Abwägung der eingegangenen Stellungnahmen

Bebauungsplan 1251
- Karl-Bamler-Straße / Clausewitzstraße -

Stand: März 2023

Auszug aus dem Bebauungsplan 776/2 Nord	Bebauungsplanbereich 1251 und Umgebung

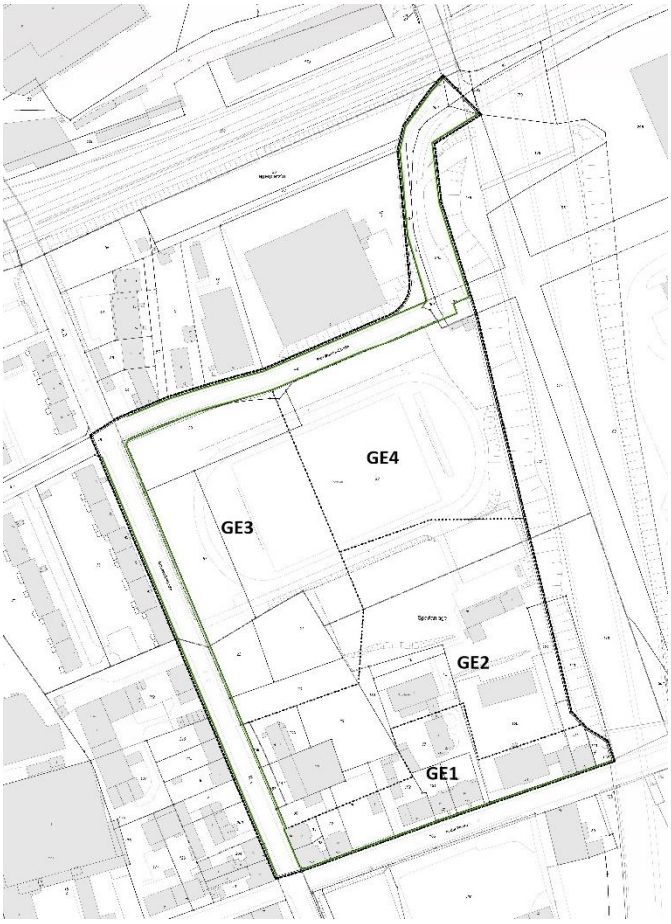
Stellungnahme:
Die IHK unterstützt die Zielsetzung des Planverfahrens. Sie begrüßt es sehr, dass die notwendigen planungsrechtlichen Schritte für die Entwicklung von dringend benötigten Gewerbeflächen eingeleitet werden. Sie stehen im Einklang mit der vom Rat beschlossenen Fortschreibung des Handlungsprogramms Gewerbeflächen, welches aus Sicht der Wirtschaft die ausdrückliche Zustimmung findet.
Das Planverfahren sei in Anbetracht des knappen Gewerbeflächenangebotes in Wuppertal ein wichtiger und notwendiger Schritt zur Stärkung des Wirtschaftsstandortes und biete unter anderem ansässigen Unternehmen mit Erweiterungsabsichten entsprechende Zukunftsperspektiven in unmittelbarer Nähe zum vorhandenen Standort.
Um Nutzungskonflikte für die Zukunft zu vermeiden, sollte die emissionsbezogene Steuerung der zulässigen gewerblichen Nutzungen in den Teilflächen des Gewerbegebietes durch die Festsetzung von Emissionskontingenten für Schall erfolgen.

Abwägungsvorschlag zu 2.1:
Der Stellungnahme wird gefolgt.
Westlich und Nord-Westlich des Plangebietes befinden sich wohnbaulich genutzte Gebiete, die im rechtskräftigen Bebauungsplan 776/2 – Clausewitzstraße / In der Fleute – als Allgemeines Wohngebiet bzw. Mischgebiet festgesetzt sind (siehe nachfolgende Skizze):

Zur Regelung des verträglichen Nebeneinanders der bestehenden und der geplanten zukünftigen Nutzungen erfolgt einerseits eine Gliederung des Plangebietes mittels Steuerung der Zulässigkeit von Betrieben und Nutzungen nach Abstandserlass NRW (2007) („Abstände zwischen Industrie- bzw. Gewerbegebieten und Wohngebieten im Rahmen der Bauleitplanung und sonstige für den Immissionsschutz bedeutsame Abstände“), indem eine Vierteilung des Gebietes mit darauf abgestimmten Zuordnungen der jeweiligen Abstandsklassen festgesetzt wird (siehe dazu auch die textlichen Festsetzungen):

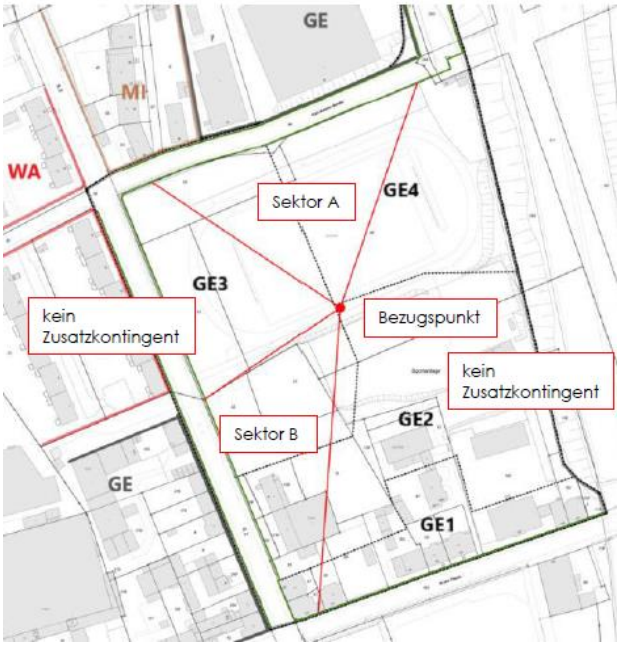
Um der vorhandenen und zukünftigen Lärmproblematik Rechnung zu tragen, wurden zusätzlich zu der zuvor aufgezeigten nach Abstandserlass gegliederten gewerblichen Nutzung mittels einer schalltechnischen Untersuchung Emissionskontingente und Zusatzkontigente ermittelt, welche ebenfalls Gegenstand der textlichen Festsetzungen zum Bebauungsplan 1251 werden.

Es ergeben sich in Ergänzung dazu die nachfolgend dargestellten Zusatzkontingente für die in der anschließenden Abbildung erkennbaren Sektoren:

Bez.	Zusatzkontingent $L_{EK,zus,j}$
	dB(A)
Richtungssektor A	3
Richtungssektor B	4

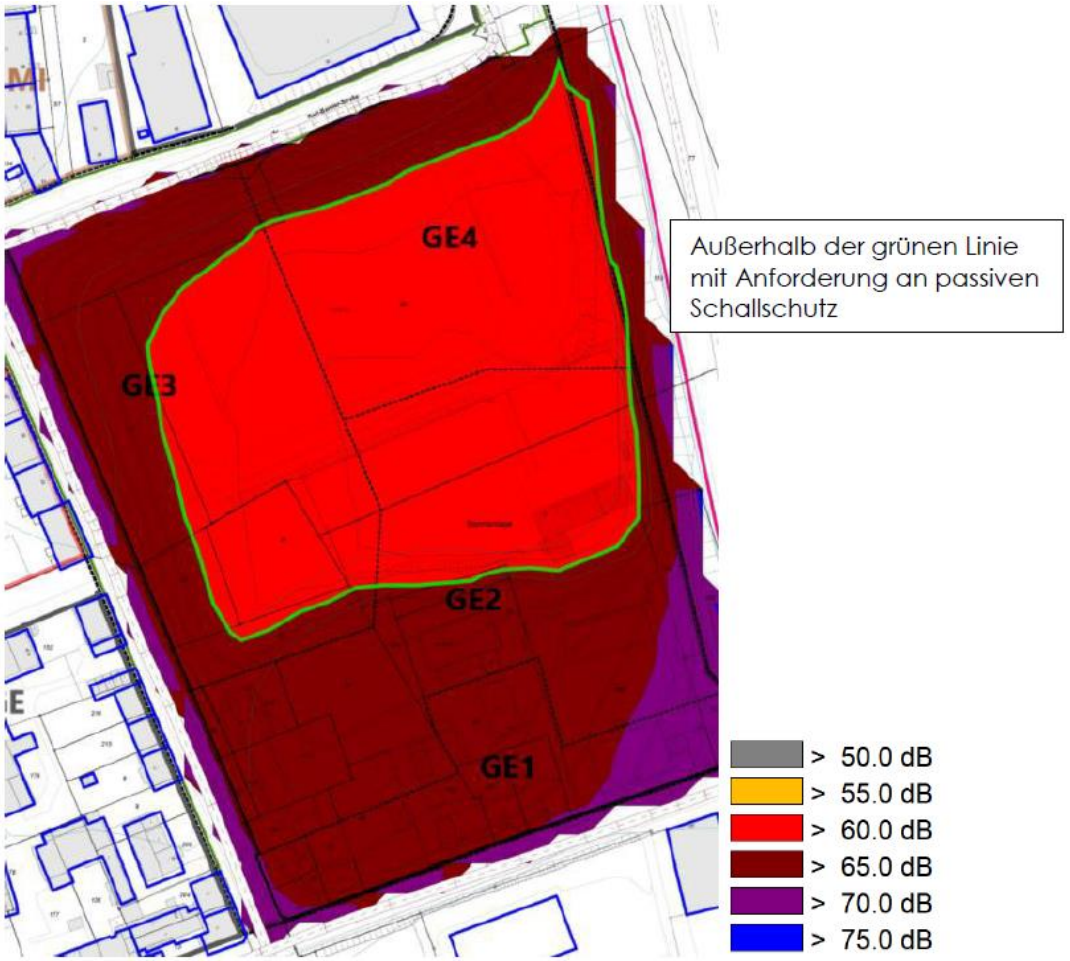
Die Anbauverbots- und –beschränkungszone seien im Flächennutzung- und Bebauungsplan kenntlich zu machen. Die östl. Plangebietsabgrenzung sei zu korrigieren, da hier Eigentumsflächen der Straßenbauverwaltung in das Plangebiet einbezogen worden seien.

Die Anbauverbots- und –beschränkungszone wird nachrichtlich in den Bebauungsplan aufgenommen.
Eine Änderung des Geltungsbereichs hingegen ist nicht erforderlich, da im relevanten Bereich ohnehin nur nicht überbaubare Fläche festgesetzt wird. Diese Abgrenzung greift im Übrigen auch den Geltungsbereich des bisher dort gültigen Bebauungsplanes 776/2 auf, der für den Geltungsbereich des Bebauungsplanes 1251 mit dessen Rechtskraft aufgehoben wird.

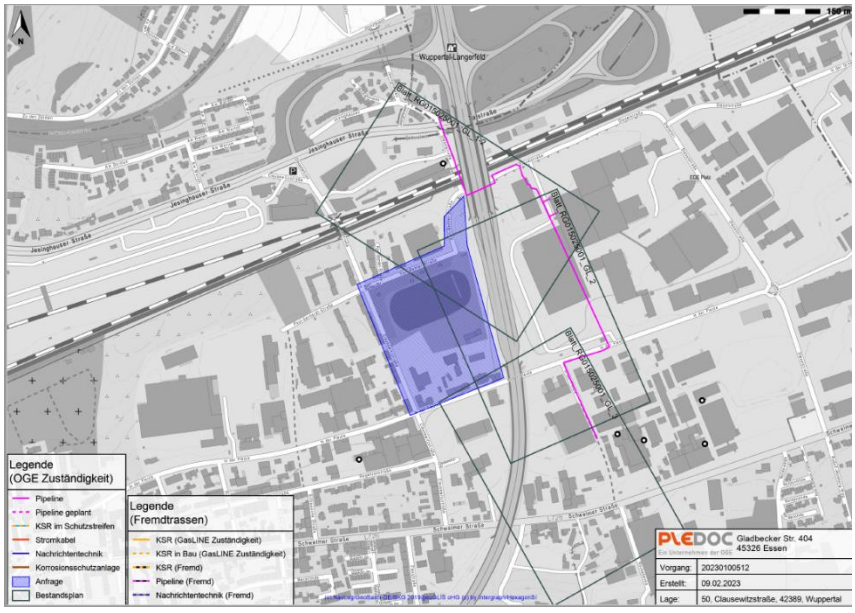
- Das Thema Pulsöhder Bach ist mehrfach in den Texten zum Offenlegungsbeschuss angesprochen. Im Plan ist der Bach als Leitungstrasse enthalten, beidseitig ist ein

Schutzstreifen von 4 m (alles zusammen als Leitungsrecht) festgesetzt. Die Baugrenzen liegen außerhalb des Leitungsrechts, ebenso wie der festgesetzte Stellplatzbereich. Eine Überfahrung der verrohrten Bachtrasse im Sinne von Zuwegung zu Grundstücken ist allerdings zulässig. Kurz- wie langfristig ist von einer Offenlegung des Baches nicht auszugehen, da innerhalb des Plangebietes das Bachtal verfüllt wurde und sich die Höhenlage des Geländes insgesamt verändert hat (Anfüllungen zur Anlage eines ebenen Sportplatzes). Zudem ist auch im Umfeld des Plangebietes bei der derzeit gegebenen städtebaulichen Struktur keine Offenlegung des Baches absehbar.
